改善箇所説明図

トランスミッション（T/M）左側面

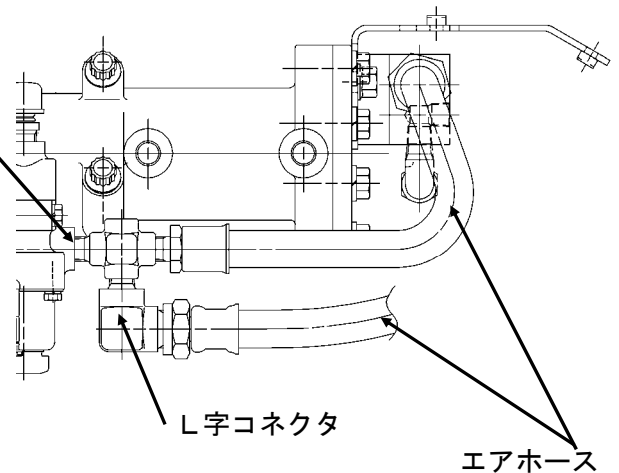
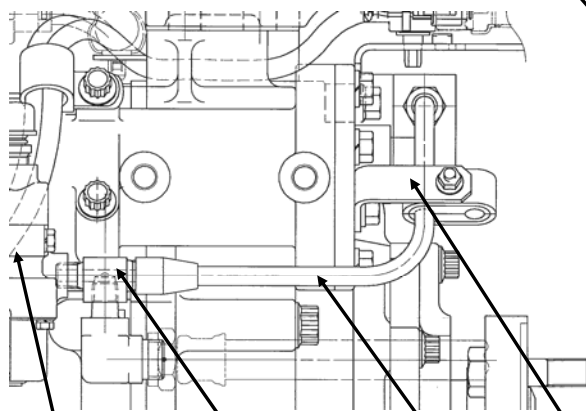
変速機のギヤシフトユニット (GSU) において、エア供給口のコネクタ取付部の強度が不足しているため、変速時にギヤ鳴き等の振動がコネクタねじ部に繰り返しにかかった場合、当該ねじ部が破損してエア洩れが発生するものがある。そのため、変速不良及びクラッチ切れ不良が発生し、最悪の場合、走行不能に至るおそれがある。

全車両、GSUのエア供給口ボデーを新品に、エア供給口のコネクタを対策品に、クラッチ行きエアホース配管をパイプ配管に変更すると共にパイプクランプを追加する。また、締め付け要領を新たに設定し、規定トルクで締め付けて、ねじの噛み合い量を適正に確保する。

なお、恒久措置用部品の全数供給に時間を要することから、当面の暫定措置として、当該ねじ部をエア洩れ点検し、洩れのある場合は恒久措置を実施する。また、問題ない場合は後日、恒久措置を実施する。
